Project
Hof van Cossee, Rotterdam

Omschrijving
Toets en advies Brandveiligheid

Datum
24-06-2019
gew. 23-06-2020

R817214aaA4

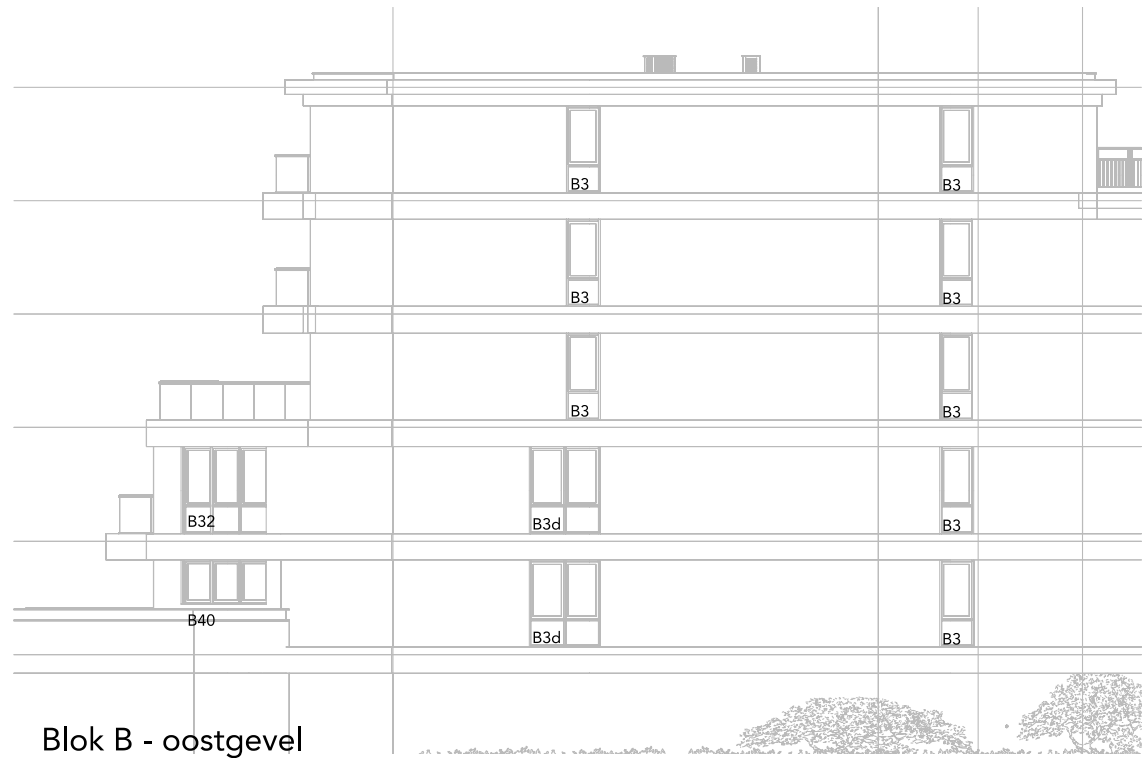
- in blok A dienen de gevelopeningen van de woningen A2 t/m A6 op de derde verdieping die loodrecht op de woningscheidingen staan 30 minuten brandwerend uitgevoerd te worden (dit is aangegeven op de tekeningen van de architect);

- de bovenste 900 mm van de winkelpuien in de noordoostgevel (reclamepanelen) en de toegangsdeur in de oostgevel dienen van binnen naar buiten 30 minuten brandwerend uitgevoerd te zijn;

■ 30 minuten brandwerend

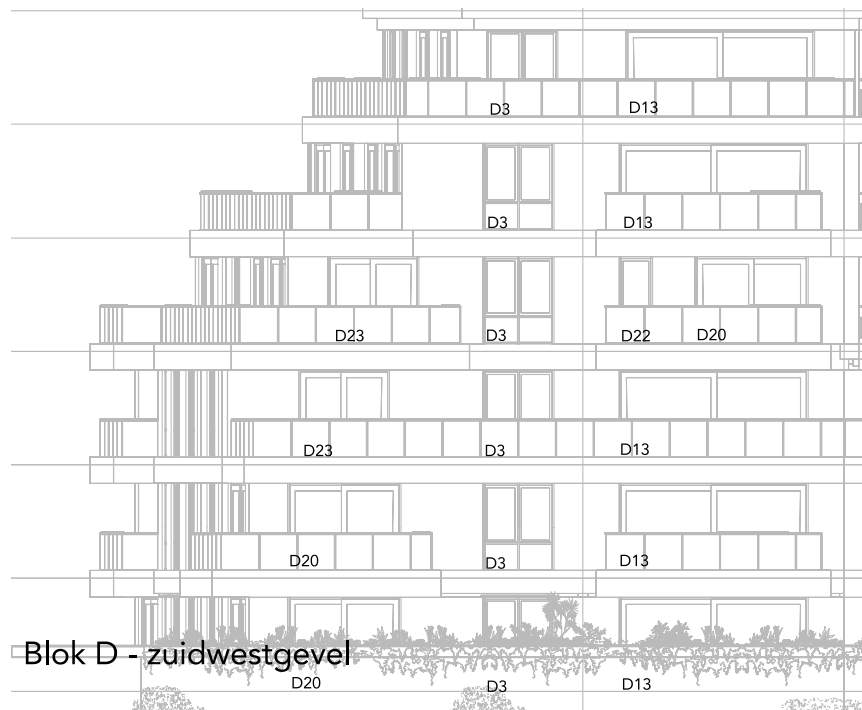
- in blok B dient het rechterdeel van de ramen van de slaapkamer aan de dekzijde (merk 19a van VG2) van woningtype B-1 op de eerste verdieping 30 minuten brandwerend worden uitgevoerd;

- in blok B dient het rechterdeel van de ramen van de slaapkamer aan de dekzijde (merk 19a van VG2) van woningtype B2-1 op de tweede verdieping 30 minuten brandwerend worden uitgevoerd;

30 minuten brandwerend
